Skizze:

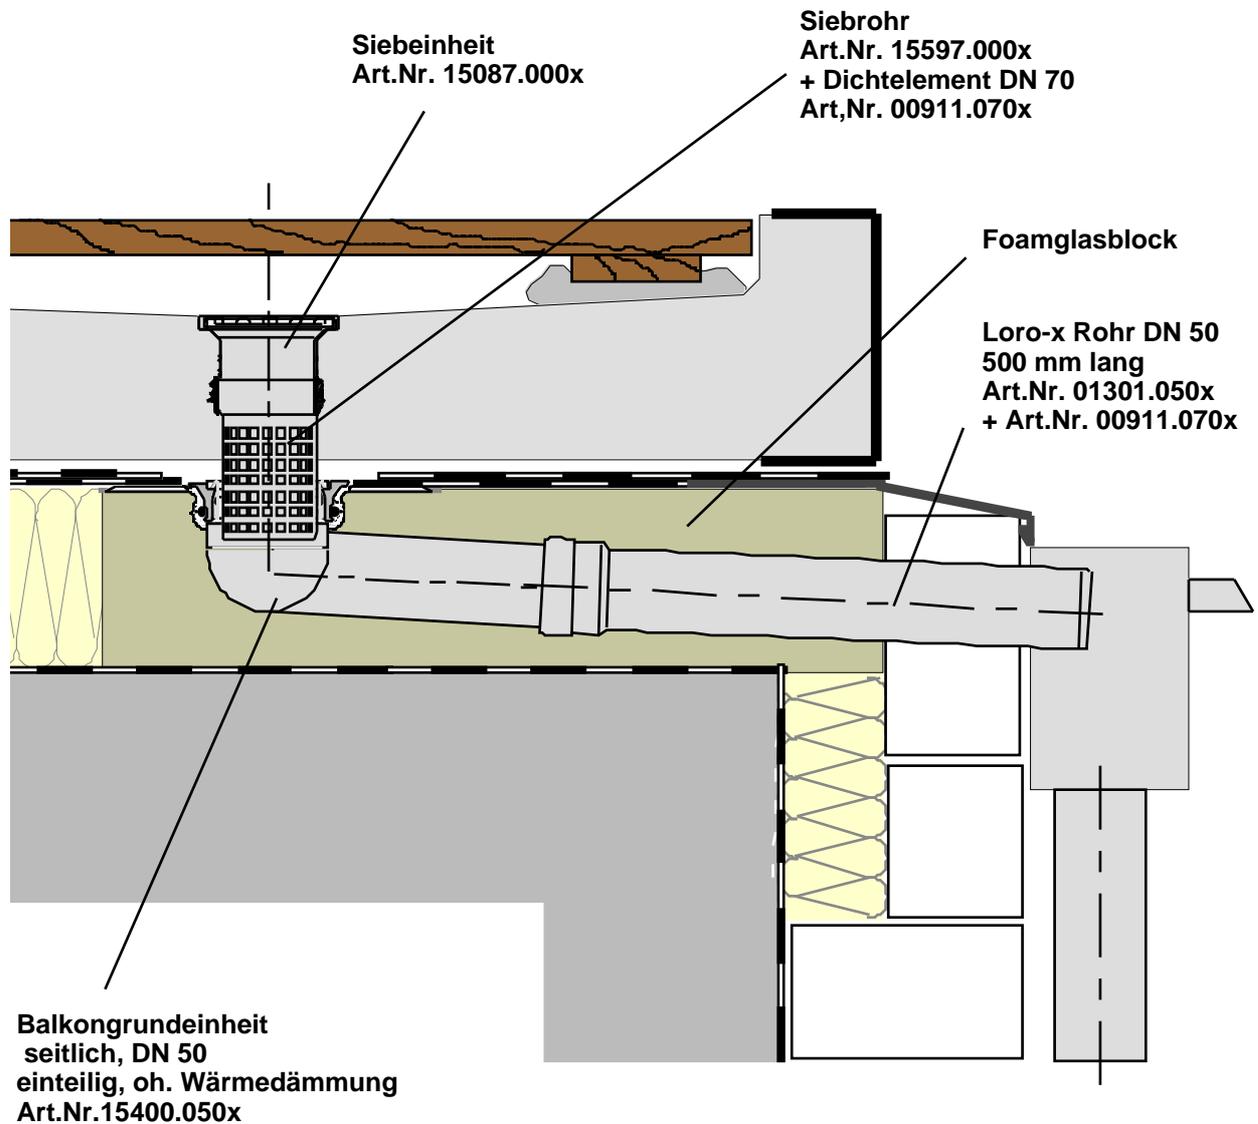
Die Balkongrundeinheit sollte in einem Foamglasblock eingefasst werden, um eine ausreichende Standsicherheit des Ablaufes zu erzielen, Weiterhin ist das Siebrohr von Estrich freizuhalten.
